改善箇所説明図

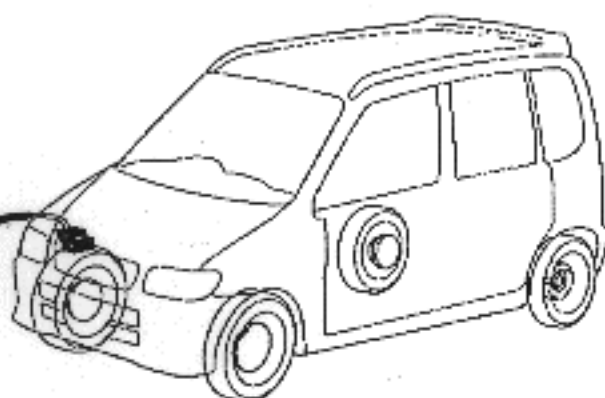
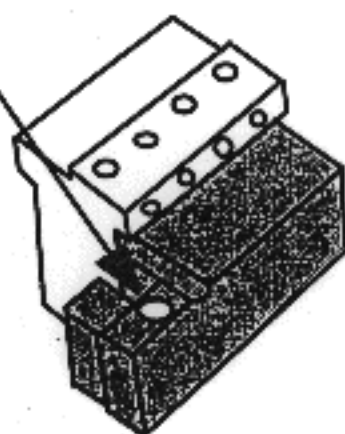
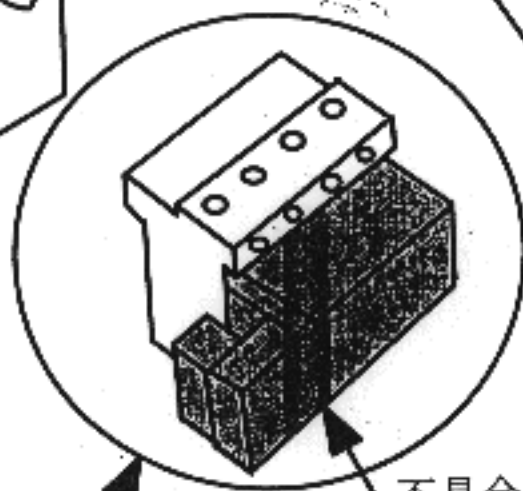
不具合発生箇所

ABS-ECU

制動力制御装置(アンチロックブレーキシステム:ABS)付き制動装置において、作動ポイントを制御するプログラムの中に不適切な箇所があったため、低速走行を行っている時に軽くブレーキペダルを踏んだ状態で段差を乗り越えた際、ABSが作動することがあり、運転者の予測より制動距離が延びることがある。

識別: ECUカバー上部に黄色ペイントを塗布する

改善の内容

全車両、車台番号を確認し、当該ECUを対策品に交換する。
